水素防護対策に関するBWR事業者への質問票

令和4年3月25日
原子力規制庁
東京電力福島第一原子力発電所事故に関する
知見の規制への取り入れに関する作業チーム

東北電力株式会社

図 初期炉内内蔵量に対する希ガスの放出割合 (0.5MeV換算値)

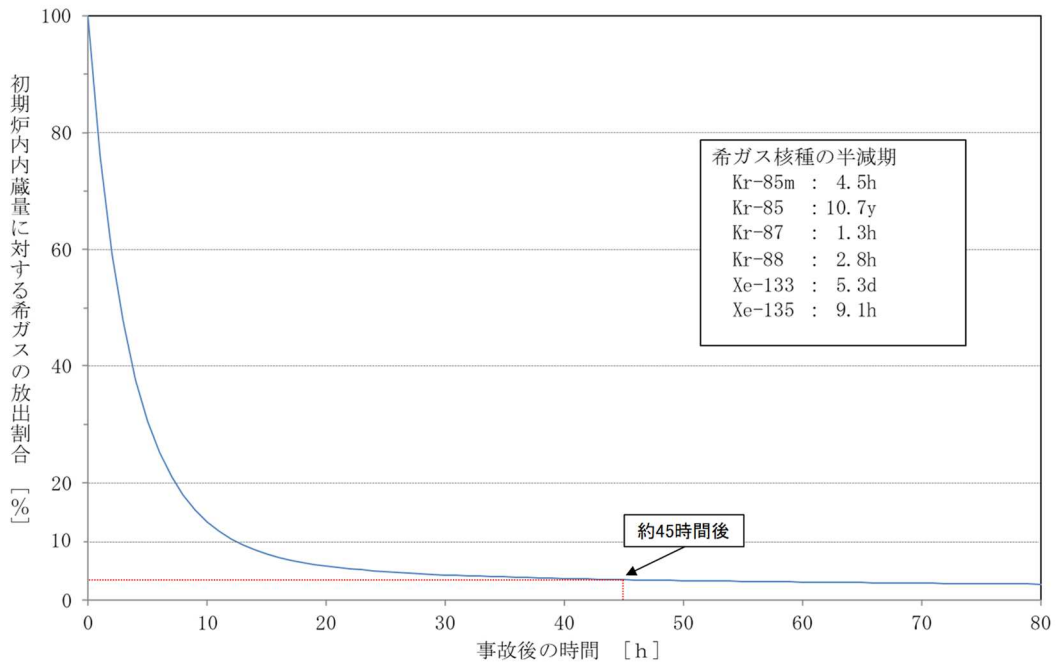
Q①-2 ベントのタイミングをどのように設定するか、その際の放射性物質（希ガス等）の放出量の想定を、格納容器破損防止の有効性評価の評価ケースとの比較で説明してください。

- 炉心損傷発生以降、圧力容器破損に至るまでの間は、格納容器が設計圧力以上になることは現実的ではないため、格納容器内の圧力が1 Pdを越える領域において、異常な水素漏えいが発生することを想定する。時間としては、事象発生から6時間程度経過した時点をもベントタイミングとして想定する。有効性評価においては、事象発生後、格納容器内に希ガスを保持させ十分に減衰した状態で格納容器ベントを実施しているのに対して、事象発生後、早期に格納容器ベントすることで、格納容器内での時間減衰の効果が得られず、希ガスの放出量は相当大きくなる。
- セシウムのような粒子状物質は格納容器自体や隙間部に沈着する効果やフィルタ装置による除去効果があるため、希ガスに比べ格納容器ベントが早いことによる影響が大きいものとは考えにくい。
- 格納容器ベント時間の違いによる初期炉内内蔵量に対する希ガスの放出割合を以下の図、表に示す。
- 事象発生後、可搬型設備により注水機能等を確保することを想定すると、圧力容器が破損した以降のタイミングにおける早期の格納容器ベントでは、作業の一時中断が考えられるが、格納容器ベントにより放出された希ガスを含むプルームの影響がないことを確認した後、作業を再開する。
- 原子炉格納容器フィルタベント系により放射性物質は除去されることから、放射性物質の地面沈着による線量影響は低減しており、線量影響を確認しながら作業するものと想定される。

[実施想定整理表]

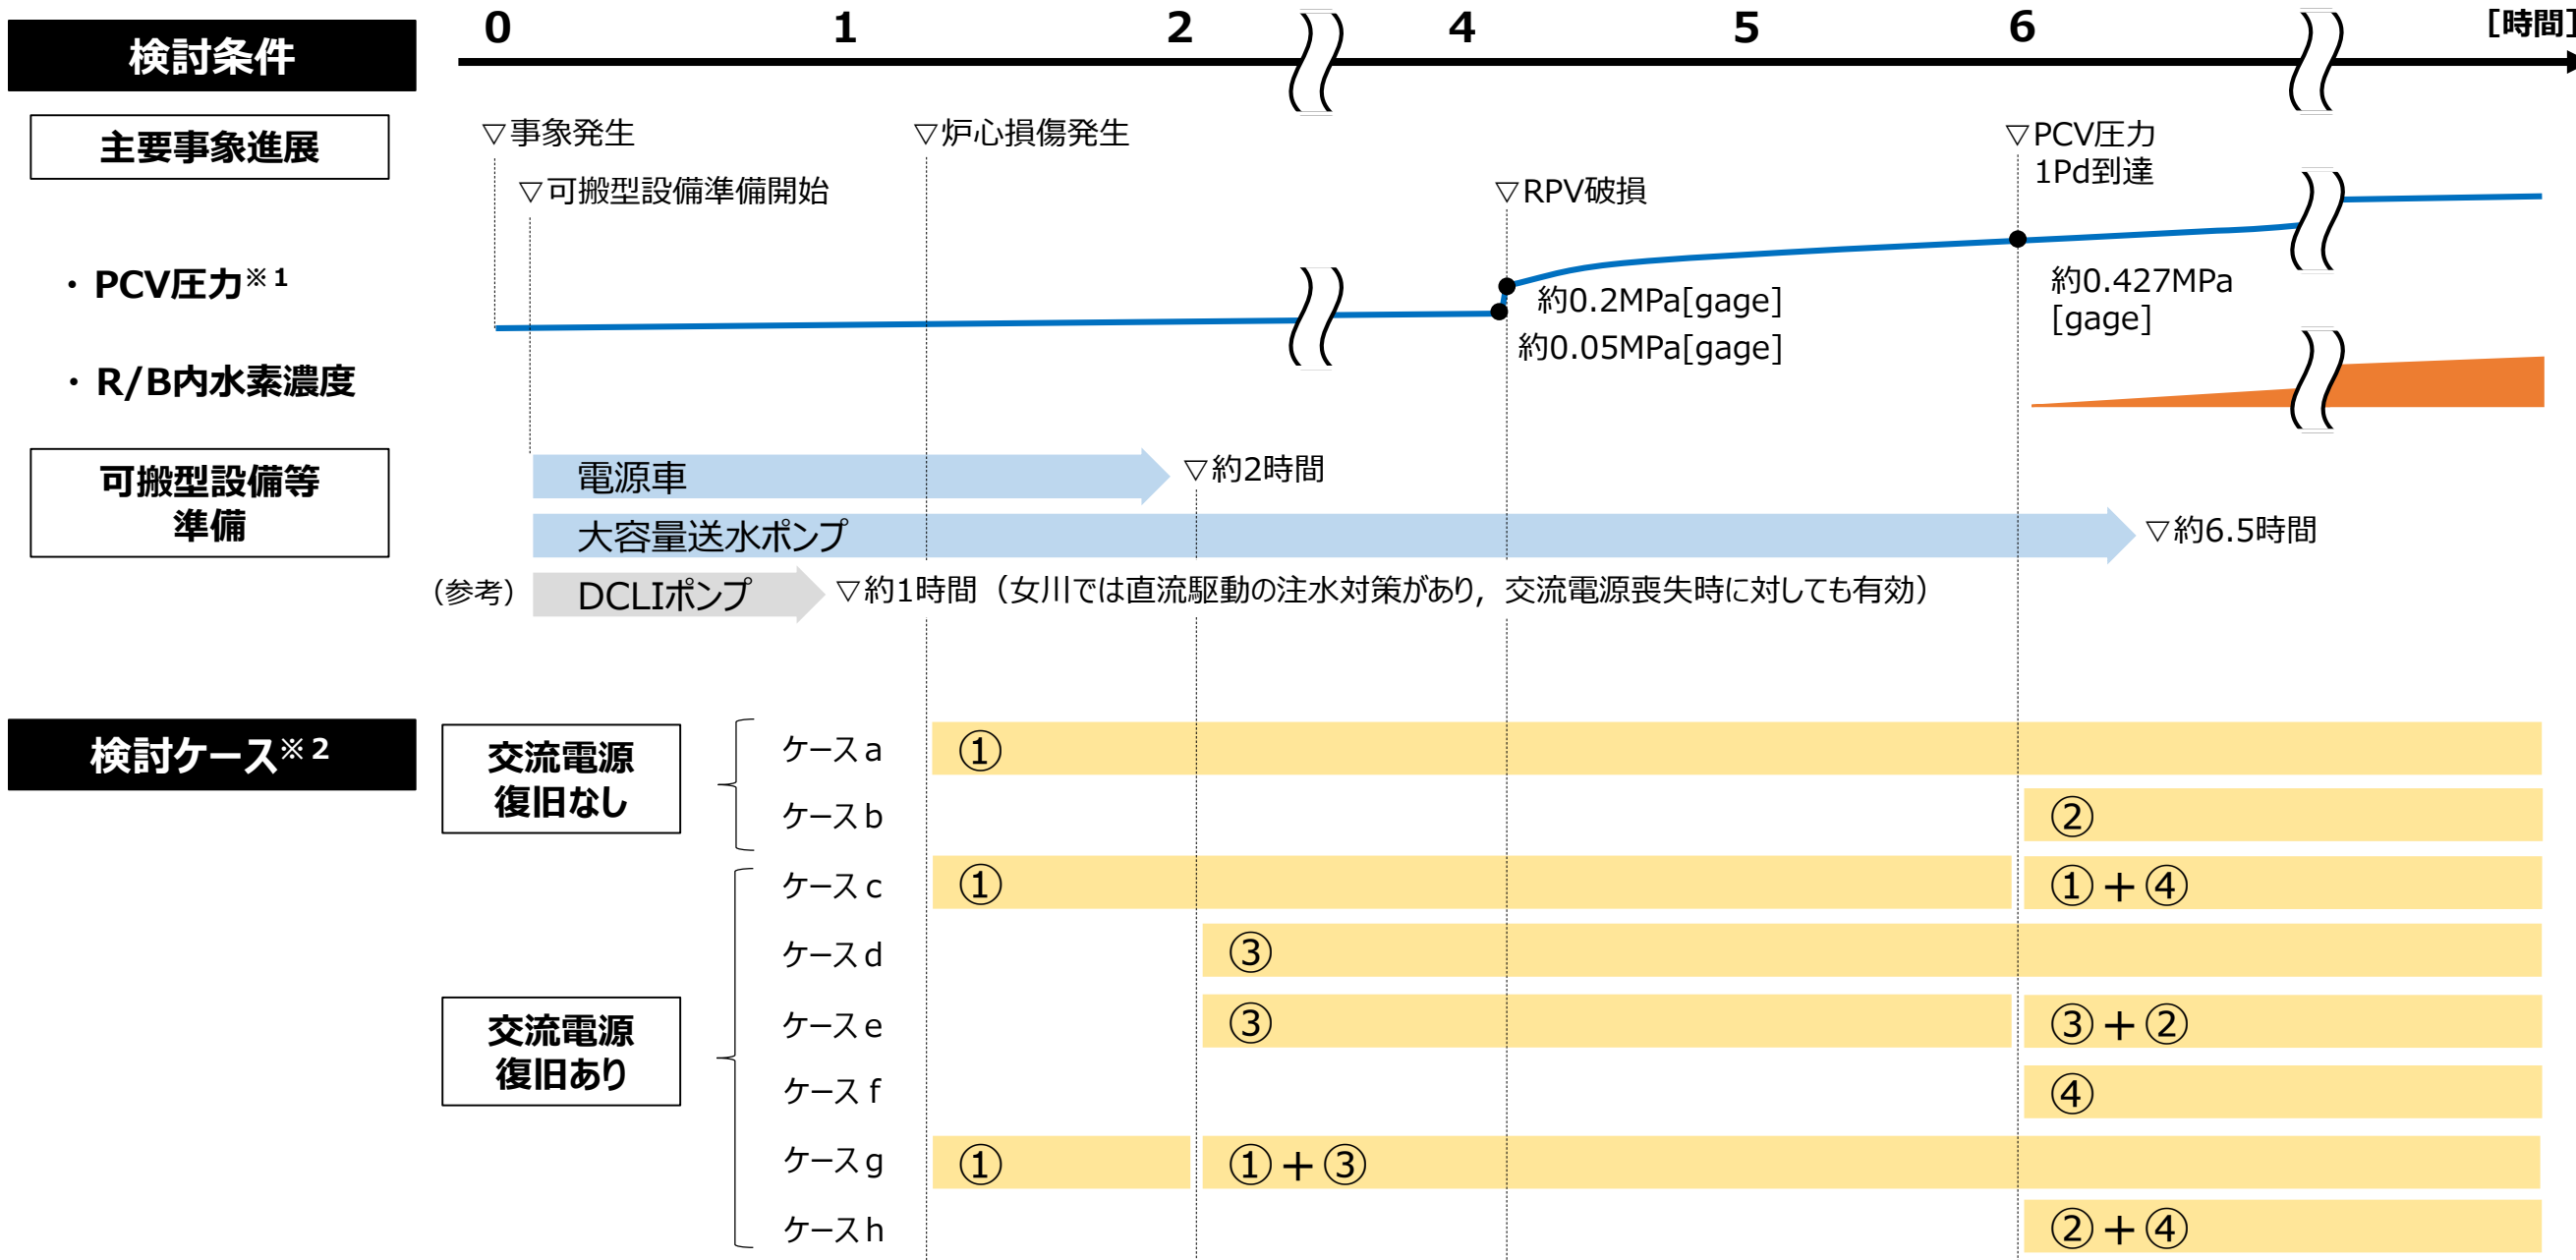
- ① R/B内水素濃度上昇を確認する前に，R/B内への水素漏えいを防止する目的で，非常に早期にフィルタベントを実施する場合
- ② R/B内水素濃度上昇を確認後，以降のR/B内への水素漏えいを緩和する目的で，早期にフィルタベントを実施する場合
- ③ R/B内水素濃度上昇を確認する前に，R/B内の水素濃度を抑制する目的で，予めSGTSを起動する場合
- ④ R/B内水素濃度上昇を確認後，R/B内の水素を排出する目的で，SGTSを起動する場合

事象進展を踏まえた分析結果	<ul style="list-style-type: none"> 電源復旧を見込める状況においては電源復旧後にSGTSを起動し、それでもなお原子炉建屋の水素濃度が上昇した場合はPCVベント 常設、可搬型のいずれでも復旧を見通せない状態において、原子炉建屋への漏えいが顕著に見られた場合はPCVベント SGTSが使用できず、PCVベントを実施してもなお原子炉建屋の水素濃度が低下しない場合には、後備の手段として建屋ベントを使用
---------------	---
